Piano di Eliminazione delle Barriere Architettoniche Luoghi della cultura e loro collegamenti

F23 WORKOUT PASUBIO

REPORT

Criticità rilevate Workout Pasubio WOPA

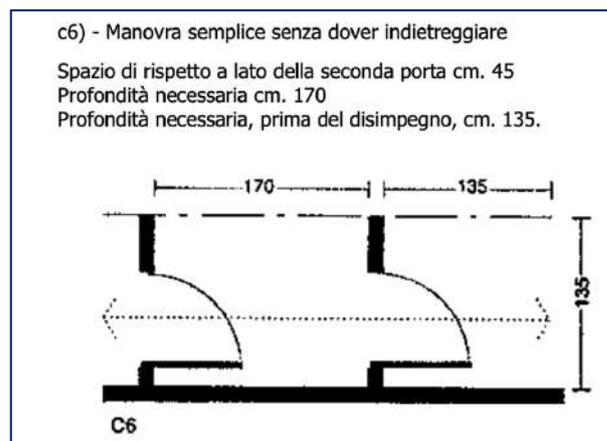
- La bussola di ingresso non è accessibile per i seguenti fattori:
 - Le ante sono ampie e pesanti di difficile manovrabilità,
 - Le due porte in successione sono posizionate troppo vicine e in ogni caso questa tipologia di soluzione costituisce una barriera all'uso in autonomia,
 - È presente un rialzo del telaio a pavimento e costituisce, unitamente alle difficoltà di apertura delle ante, una barriera all'uso in autonomia e un rischio di inciampo,
 - Non è presente una pensilina di protezione dalla pioggia necessaria per facilitare la manovrabilità in autonomia da parte di persone su sedia a ruote o lente o accompagnate,
 - Non sono presenti segnali tattili e visivi che facilitino la fruizione dell'ingresso alle persone con disabilità visive.

L'immagine a lato è lo schema esplicativo DM 236/89 della distanza tra due porte ad anta con ampiezza netta di cm 75.

È chiaro che nel caso di ante ampie cm 120 la profondità minima della bussola dev'essere per legge di almeno cm 215.

Si suggerisce di **prevedere aperture automatiche delle porte** (anche porte scorrevoli automatiche possono essere uscite di sicurezza se adeguatamente predisposte), di **eliminare elementi sporgenti sulle soglie**, di **inserire facilitazioni percettive dell'ingresso, visive e tattili**.

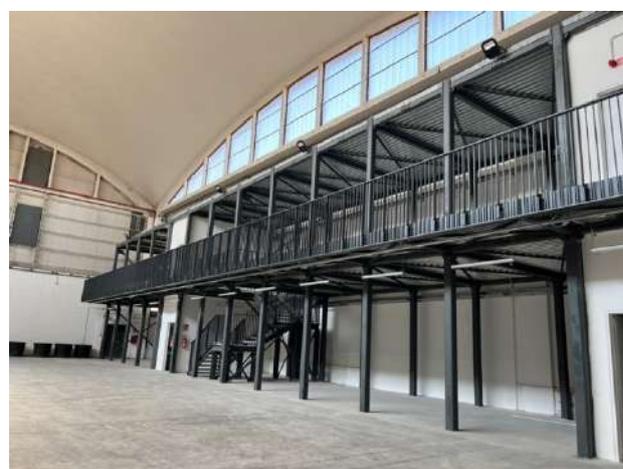
- I servizi igienici accessibili non lo sono di fatto poiché:
 - Non sono presenti spazi di manovra

In questo caso non è presente lo spazio di manovra accanto al water, il sanitario con foro anteriore è pericoloso per alcune tipologie di utenti e si suggerisce un water di fattura normale ma alto cm 45-50 (come i water per anziani ad esempio), manca il maniglione laterale ribaltabile (a lato del muro è sufficiente un maniglione orizzontale fisso), lo specchio è posizionato troppo in alto, non è presente il cordino di allarme da posizionare lungo tutto il perimetro del vano a cm 40 circa da terra.

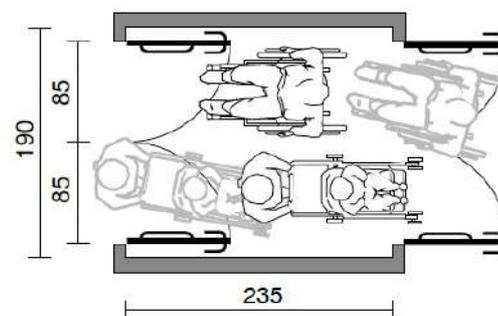
La bussola ha una profondità insufficiente per consentire l'accessibilità in autonomia di persone su sedie a ruote e l'infisso ha un corrente a terra che riduce l'uso in autonomia.

Spazio ridotto e difficoltà di ruotare con una carrozzina.

La distanza fra le porte poste in successione e con lo stesso senso di apertura dovrà essere conseguente all'ingombro di apertura dell'anta aumentato di uno spazio minimo di cm. 150 così da consentire un'agile manovra della persona in carrozzina anche quando, soprattutto in ambienti pubblici, avviene il passaggio di più persone. (v. esempio)

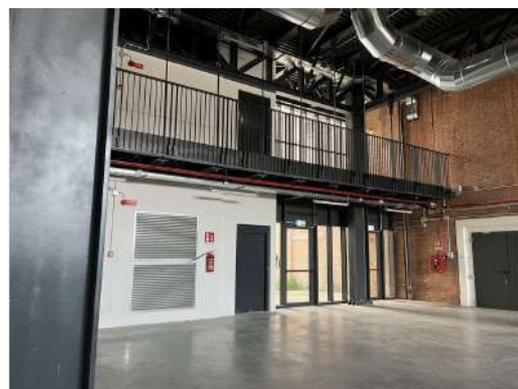
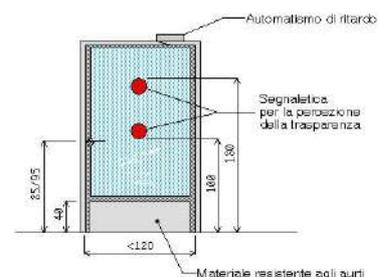
serramento esterno inadeguato

Le porte sono pesanti, a spinta, con lieve dislivello dato dal serramento che impedisce l'impiego in autonomia (sia dall'esterno che dall'interno) da parte di persone su sedia a ruote.

Inserimento di nuovo **serramento esterno** previa rimozione dell'esistente.

L'infisso dovrà avere una luce totale di cm. 150 con l'anta mobile principale di larghezza cm. 90 e seconda anta normalmente fissa di almeno cm. 60. In caso di necessità si dovranno aprire entrambe le ante.

L'altezza delle maniglie sarà compresa tra 85 e 95 cm (consigliata 90 cm). L'anta mobile principale dovrà poter essere usata esercitando una pressione non superiore a 3,5 kg.

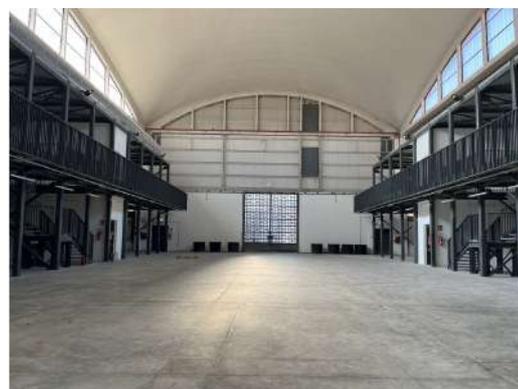
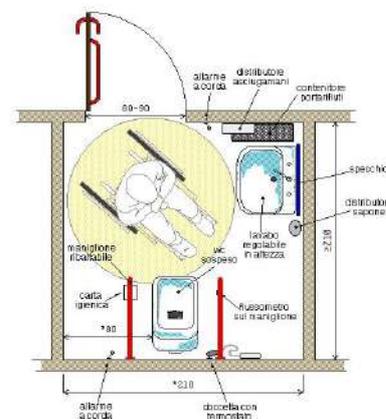
Inserire un servizio igienico accessibile (sala Nervi).

bagno accessibile: assenza

Realizzazione ex novo di un servizio igienico a norma del D.M. 236/89. Il locale igienico dovrà essere attrezzato con: tazza wc e accessori annessi, lavabo, specchio, corrimani, maniglioni, ecc. Lo spazio libero necessario all'accostamento e al trasferimento laterale dalla sedia a ruote alla tazza wc dovrà essere di minimo 100 cm misurati dall'asse del sanitario. Si dovrà garantire: da un lato lo spazio adeguato per l'avvicinamento e la rotazione di una sedia a ruote, dall'altro una distanza tale da consentire a chi usa il wc un agevole appiglio ai corrimani posti sulla parete laterale (l'asse della tazza dovrà distare 40 cm dalla parete laterale o dal corrimano o maniglione di appoggio). La distanza fra il bordo anteriore della tazza e la parete posteriore dovrà essere di 75-80 cm. Il maniglione a lato della tazza sarà posizionato ad un'altezza di cm 80 dal piano di calpestio. L'altezza del piano superiore della tazza, preferibilmente sospesa, dovrà essere di 40-45 cm dal pavimento. Il wc sarà corredato di tutti gli accessori necessari posti in modo da renderne l'uso agevole ed immediato anche rimanendo seduti sulla tazza. Il campanello di allarme, a corda, avrà il terminale posizionato ad un'altezza compresa tra cm 60 e cm 120 dal pavimento. Il pulsante di scarico sarà a fianco della tazza ad altezza di cm 60-70 dal pavimento, si azionerà con una lieve pressione ed avrà dimensioni e colorazione adeguate a consentirne un facile utilizzo. Nelle vicinanze, e comunque alla stessa altezza sarà posto il porta carta igienica. Il miscelatore termostatico completo di flessibile e doccetta a pulsante con funzione di bidet avrà erogazione dell'acqua a temperatura controllata automaticamente e la doccetta sarà fissata a muro ad un'altezza compresa tra cm 50 e cm 70 dal pavimento e comunque posizionata in modo che la persona seduta sulla tazza la possa raggiungere senza dover compiere torsioni del busto. Il lavabo, di tipo "a mensola" preferibilmente ad altezza regolabile, dovrà essere posto in opera considerando lo spazio necessario all'accostamento frontale della sedia a ruote (spazio antistante minimo di 80 cm misurati dal bordo anteriore del lavabo con piano superiore del lavabo ad un'altezza di 80 cm dal pavimento). Le tubazioni di adduzione e di scarico non dovranno creare ingombro ulteriore sotto al lavabo. La rubinetteria avrà preferibilmente comandi a leva. Il lavabo sarà corredato di distributore di asciugamani in carta e distributore di sapone fissati alla parete in prossimità del lavabo ad un'altezza compresa tra 100 e 140 cm dal pavimento. Lo specchio verrà posizionato sopra al lavabo ad un'altezza non superiore a 90 dal pavimento.

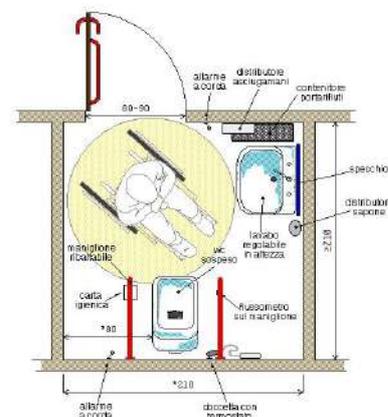
Assenza di spazi di manovra, assenza di maniglione laterale al water, assenza di cordino di sicurezza impiegabile, specchio troppo alto, assenza di contrasto di luminanza pavimenti pareti.

Servizio igienico riservato inadeguato/inesistente

Realizzazione di un servizio igienico a norma del D.M. 236/89 previa demolizione dell'esistente.

Lo spazio libero necessario all'accostamento e al trasferimento laterale dalla sedia a ruote alla tazza wc dovrà essere di minimo 100 cm misurati dall'asse del sanitario. Si dovrà garantire: da un lato lo spazio adeguato per l'avvicinamento e la rotazione di una sedia a ruote, dall'altro una distanza tale da consentire a chi usa il wc un agevole appiglio ai corrimani posti sulla parete laterale (l'asse della tazza dovrà distare 40 cm dalla parete laterale o dal corrimano o maniglione di appoggio). La distanza fra il bordo anteriore della tazza e la parete posteriore dovrà essere di 75-80 cm. I maniglioni a lato della tazza saranno posizionati ad un'altezza di cm 80 dal piano di calpestio.

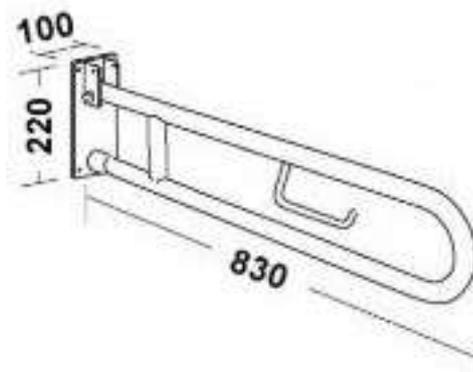
Maniglioni: assenza

Manca il maniglione ribaltabile lato libero.

Inserimento di maniglione di sostegno previa eventuale rimozione dell'esistente. Il maniglione sarà posizionato a lato della tazza wc o del bidet, a 40 cm dall'asse della tazza (nel caso non sia presente una parete laterale a tale distanza). Entrambi i maniglioni saranno posizionati ad altezza di cm 80 dal piano di calpestio ed avranno un diametro di 3-4 cm.

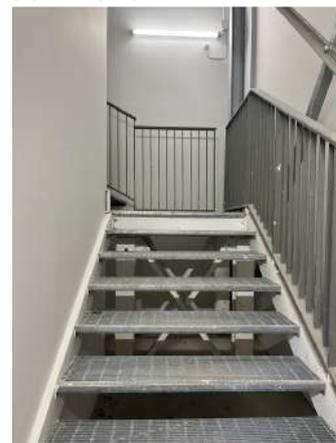
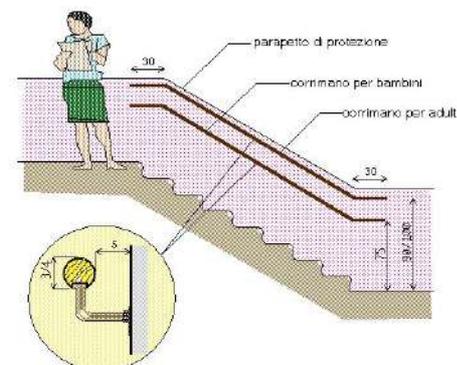
Corrimano: assenza/inadeguatezza

Inserimento di corrimano: nel caso di un uso da parte di persone adulte il corrimano dovrà avere preferibilmente sezione con diametro di mm 40, nel caso di maggior uso da parte di bambini il diametro non dovrà superare i 30 mm. I corrimani utilizzati da parte degli adulti saranno posti ad un'altezza compresa tra 90 e 100 cm, quelli utilizzati da parte dei bambini andranno posti a un'altezza compresa tra cm 60 e cm 75. In caso di utenza mista si consiglia l'utilizzo di doppio corrimano posto alle due altezze. Il corrimano dovrà essere prolungato di cm 30 oltre il primo e l'ultimo gradino. La distanza tra il corrimano e la parete dovrà essere compresa tra i 4 e i 5 cm. Affinché le mensole di fissaggio al muro non costituiscano ostacolo sarà indispensabile posizionarle sulla parte inferiore del corrimano. Il materiale dovrà assicurare una presa sicura (anti-scivolo) ed essere gradevole al tatto. Il corrimano deve essere sempre presente su entrambi i lati della scala.

013

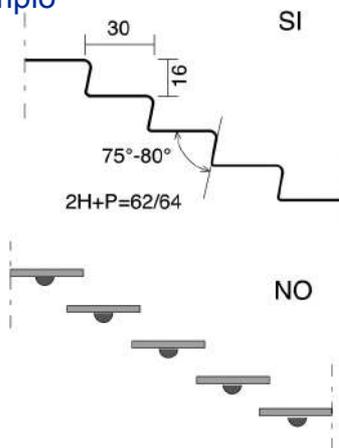
Tipologia di gradino pericolosa

Realizzare un carter di chiusura dell'alzata dei gradini esistenti. Il carter dovrà fornire un'opportuna segnalazione visiva dell'alzata. In questo modo si crea un contrasto cromatico tra alzata e pedata che facilita la percezione dei gradini da parte delle persone anziane e ipovedenti durante la salita.

015

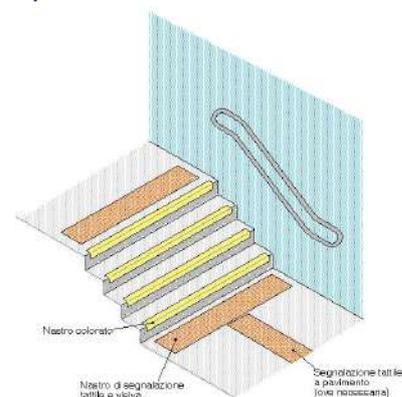
Segnaletica a pavimento: assenza

Realizzazione di fascia a pavimento di facile percezione tattile e visiva, atta a segnalare l'inizio e la fine di una rampa scala a persone non vedenti e ipovedenti. La fascia tattilo-plantare dovrà essere collocata 20 cm. prima dell'inizio rampa e a 20 cm. dopo fine rampa. La segnaletica dovrà avere una profondità di cm. 60 ed una larghezza pari alla rampa di scale.

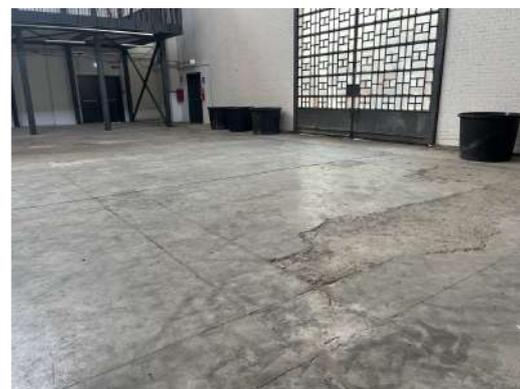
Presenza di sconnessioni, buche isolate, deformazioni della pavimentazione esistente, assenza di porzioni di essa.

Adeguamento della pavimentazione dissestata tramite demolizione e rifacimento della stessa o sostituzione di parte di essa, con finitura tale da rendere il piano di calpestio perfettamente complanare e raccordato adeguatamente alla pavimentazione esistente.

018

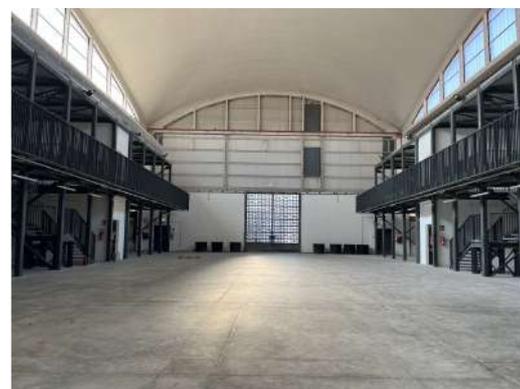
Assenza di contrasti di luminanza tra pavimenti pareti soffitti, tra elementi salienti (blocco ascensori, porte, sanitari, ausili, ecc.) e sfondo

Prevedere un sistema per orientamento e riconoscibilità degli spazi, con marcature cromatiche e individuazione dei percorsi da parte di persone ipovedenti e cieche in spazi grandi

019

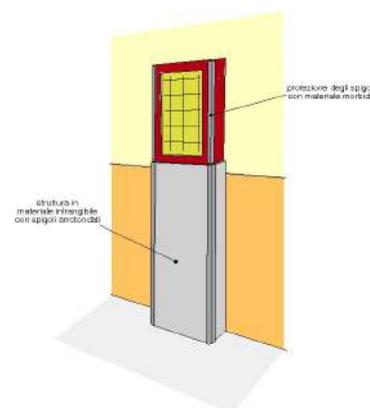
Ostacolo sporgente dal muro: da proteggere

Protezione dell'ostacolo attraverso l'inserimento di struttura appoggiata al pavimento atta a garantire sicurezza e protezione antiurto. Con totale assenza di spigoli vivi e fissaggi a parete con clip di sicurezza anch'esse smussate e arrotondate. Nel caso la struttura sia costituita da ringhiera le sbarre verticali dovranno essere collocate a distanza inferiore a 10 cm l'una dall'altra per impedire l'attraversamento della barriera di protezione.

Integrare i portali metallici con elementi di arredo, migliorarne la percezione con evidenziazioni cromatiche.

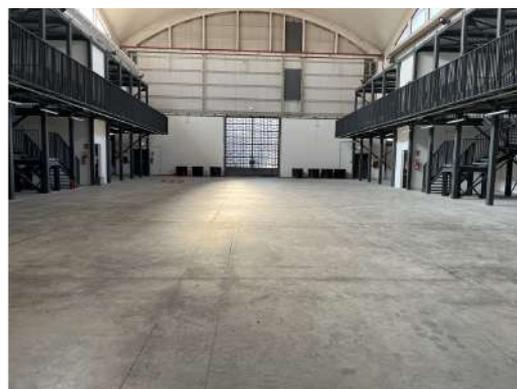
Impianto di comunicazione carente

Dotare il servizio di un sistema a induzione magnetica per facilitare la comunicazione con le persone non udenti.

022

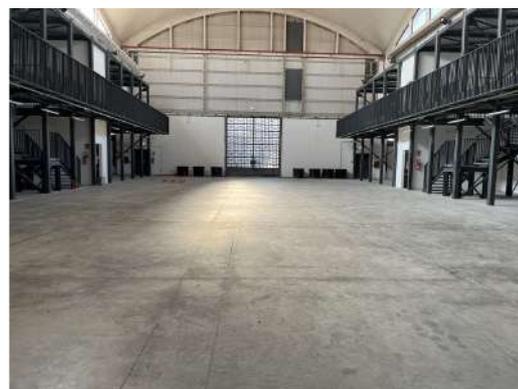
Inquinamento acustico:
inserimento di materiale idoneo

Applicazione di materiale fonoassorbente su superficie verticale e/o orizzontale muraria, con caratteristiche tali da ridurre il riverbero acustico entro i valori stabiliti dalle norme UNI e dalla normativa vigente in materia di controllo acustico in ambienti civili pubblici.

023

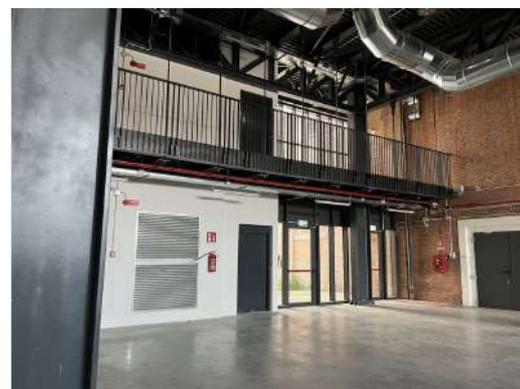
Assenza di orientamento in ambiente chiuso attraverso radiofaro
